伊方3号機 1次系配管取替え工事認可申請書ご確認事項について

粒界腐食の模式図

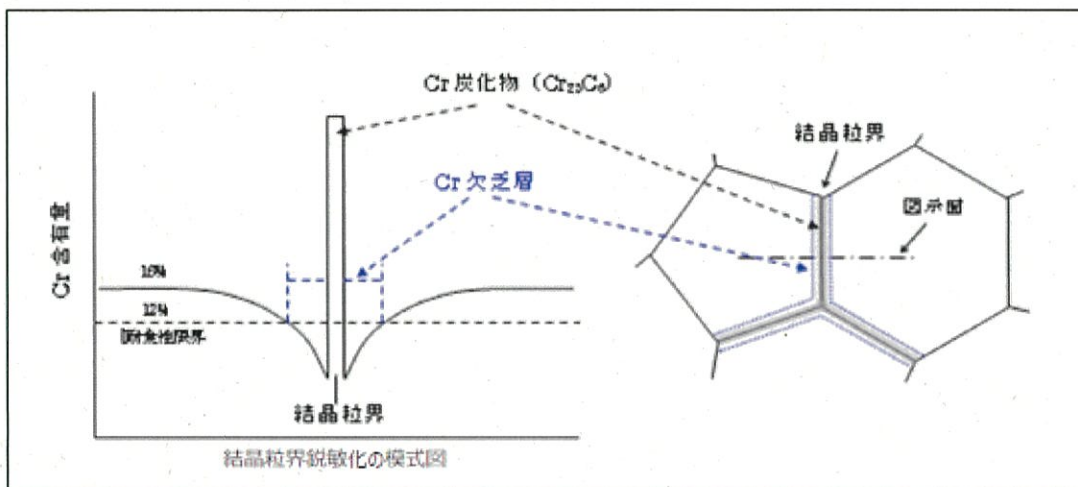
1. O2SCCのメカニズム

- 酸素型応力腐食割れは、溶接時の入熱等で材料が鋭敏化（結晶粒界近傍にCr欠乏層を形成）することで、溶存酸素の存在する環境下において、耐腐食性の劣るCr欠乏層にて割れが発生する現象をいう。

- 鋭敏化は、C量が多いほどCr炭化物生成を促すことから、起こりやすい。

図1 EPR値とSCC感受性との相関性

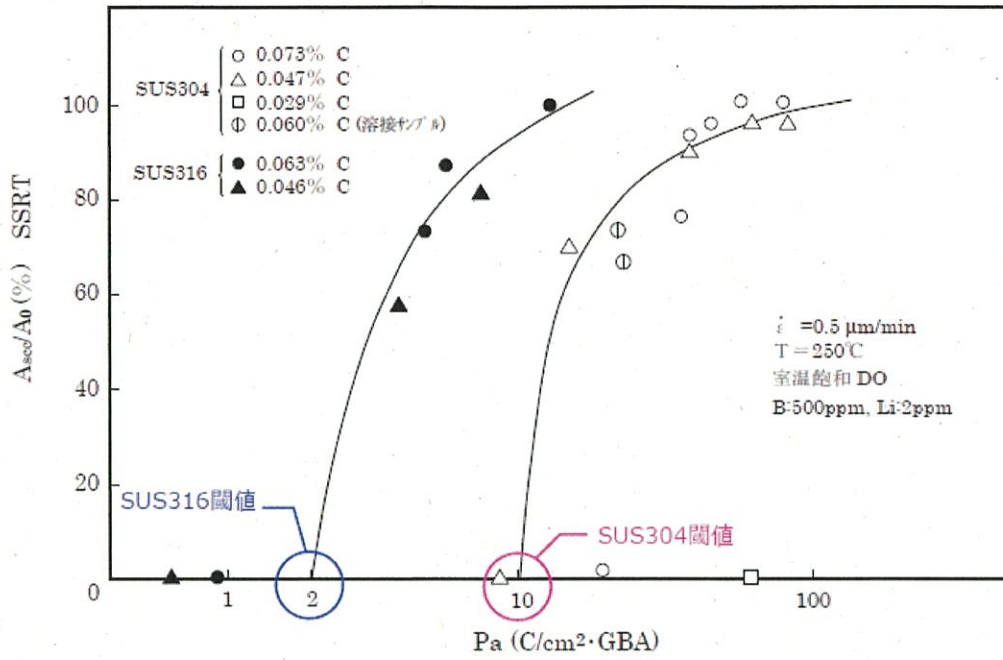
2. SUS316材の優位性について

- SUS316は、SUS304にMoを加えたものであり、Moは、Crよりも不動態被膜を形成する効果が高く、SUS304よりも耐腐食性が向上する。

- ・また、本工事にて使用する SUS316TP は、鋭敏化低減のため、C 量を規制 したものを使用する。なお、既設備 (SUS304TP) も C 量を規制したものを使用している。
